Vastaselitys asiassa 85/2025

3.3.2026

Vaasan hallinto-oikeudelle
vaasa.hao@oikeus.fi

1 Vastine Lapin ELY-keskuksen (LVV) lausuntoon

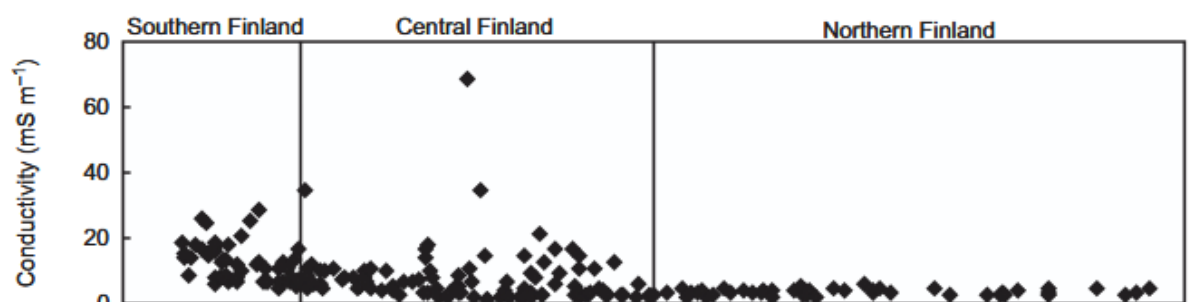
Jo nykyiset vesistövaikutukset ovat kestäättömiä johtuen sulfaatin ympäristövaikutuksista, kuten

- a) vesiputedirektiviin ekologisen tilanmuuttujiin piilevät ja todennäköisesti pohjaeläimet ja näistä seuraaviin eologisiin vaikutuksiin
- b) vaikutuksina kalojen elohopeapitoisuuksiin, nämä vaikutukset tapahtuvat muutaman mg/L pitoisuuksien ja jopa pienemmän nousun seurauksena

Keskeinen virhe vaikutusten arvioinnissa on sulkemisen jälkeisten vaikutusten jättäminen huomioitta, erityisesti huomioiden ajat, jolloin pnta- ja pohjatiivisrakenteet ovat rikkoutumassa tai rikkoutuneet. Toisin kuin yhtiö väittää on täysin ilmeistä, että nämä vaikutukset kasvavat jätealueiden pinta-alan ja korkeuden kasvaessa.
